# 改善箇所説明図

## 不具合発生箇所

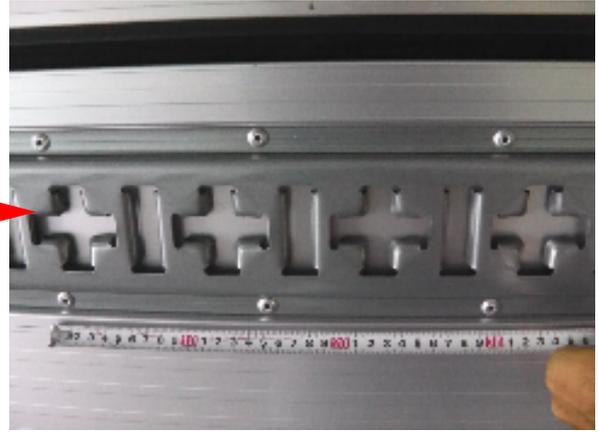
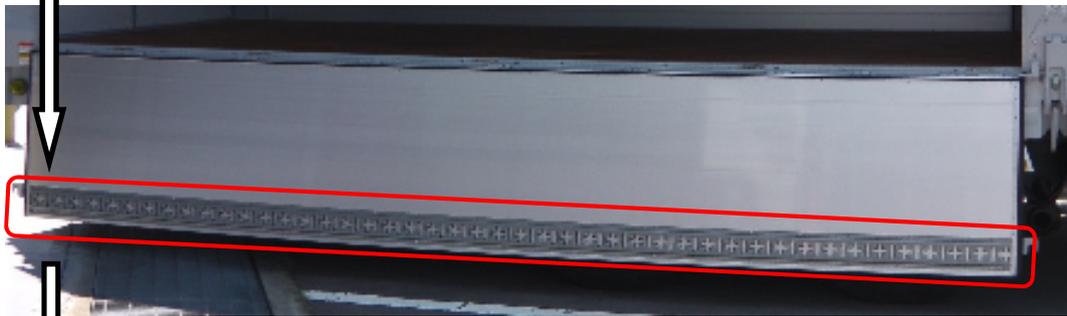
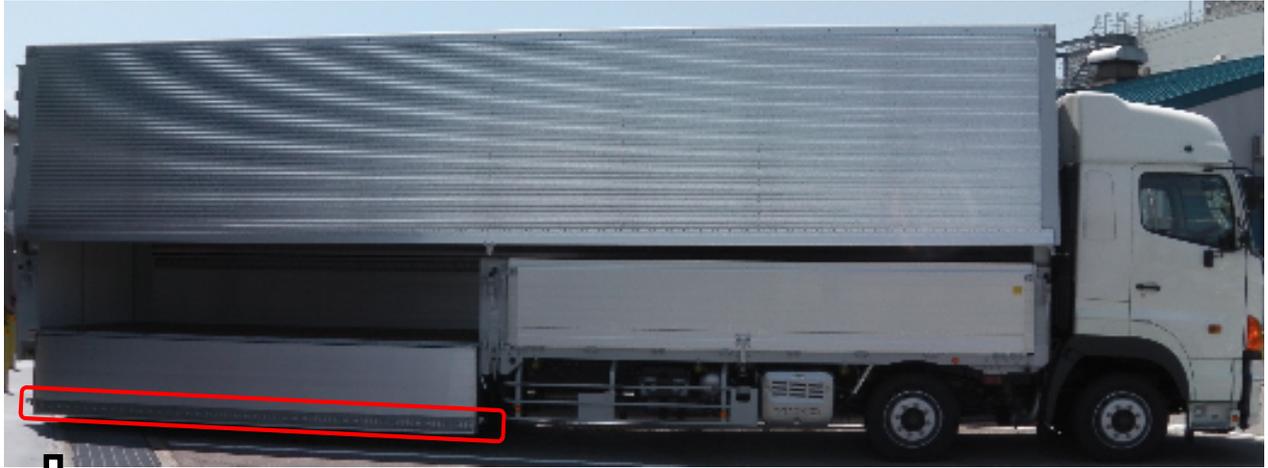
ウイングルーフバン架装を行った大型トラックにおいて、サイドゲート内装のラッシングレール取付けビス部の構造をビスの間隔を大きくしたこと及びビス締め付け側アルミ型材の厚さを変更したことにより、締結力が不十分となる可能性がある。その為、ラッシングレールの取付けビスが外れる恐れがある。

- 1) 全車取付けビスをリベットに変更する。
- 2) 締め付けの間隔を300mmから150mmに変更する。
